改善箇所説明図

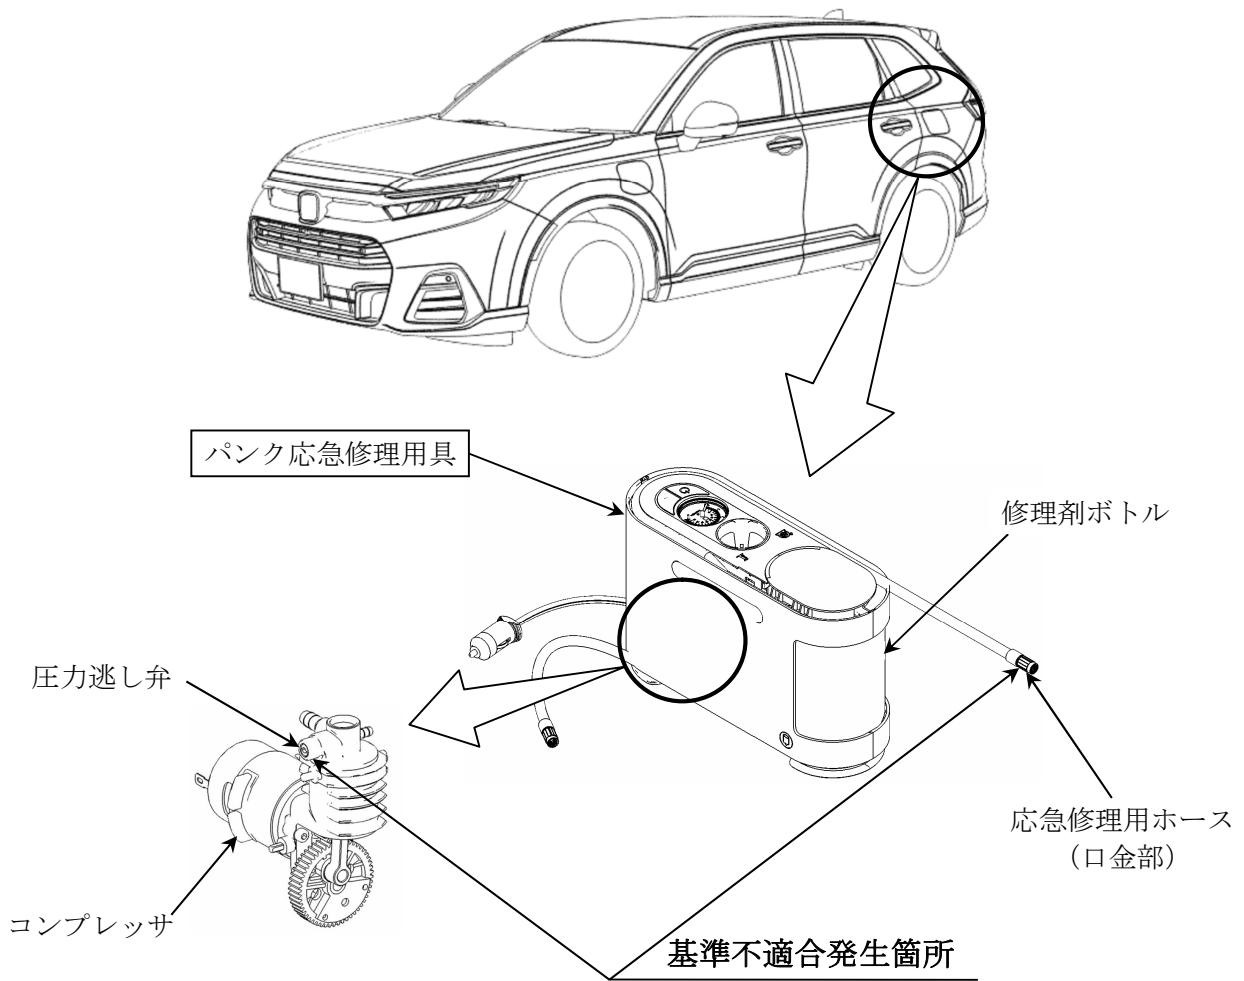
パンク応急修理用具において、応急修理用ホースの口金構造及び圧力逃し弁の開弁圧力調整が不適切なため、当該ホースが正しく接続されていない状態でパンク修理を行うと、修理剤ボトル内部に過大な圧力が加わることがある。そのため、使用中または使用後の保管中にボトル内部の圧力が耐圧を超えると、修理剤ボトルが破損して構成部品が飛散し、最悪の場合、使用者が負傷するおそれがある。

全車両、パンク応急修理用具を対策品と交換する。なお、部品の準備に時間を要することから、使用者にパンク応急修理用具の使用停止を要請して部品を回収し、部品準備が整い次第、改めて案内し対策品と交換する。
